PLAN LOCAL  
D'URBANISME  
INTERCOMMUNAL

**GRAND  
LAC**  
COMMUNAUTÉ  
D'AGGLOMERATION  
DU LAC DU BOURGET

## Approbation de la modification n°1 du PLUi Grand Lac (ex CALB)

Mémoire de la collectivité en réponse aux avis  
des PPA, des PPC, des communes, des  
commissions, aux contributions de l'enquête  
publique et à la commission d'enquête

## Evolution des EBC avant et après modification

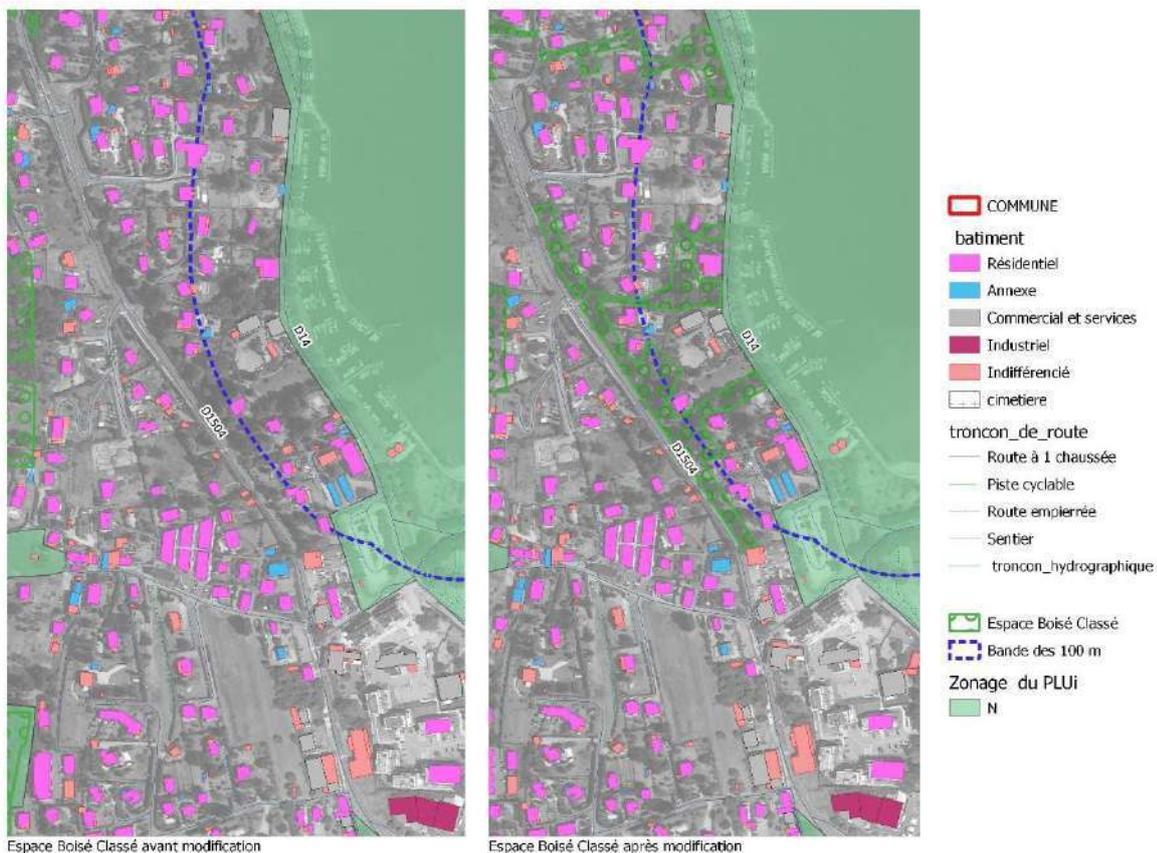
- fournir des précisions complémentaires sur certains déterminants de classement, la carte globale n'étant pas toujours explicite du fait de l'opacité intitulé « canopée » ;
- intégrer des dispositions de nature à garantir une bonne intégration paysagère des futures constructions artisanales sur le STECAL modifié de la commune de Saint-Offenge.

Concernant la création des EBC, l'explication détaillée figure dans la partie 7.2.3 en page 127, dans un paragraphe dédié.
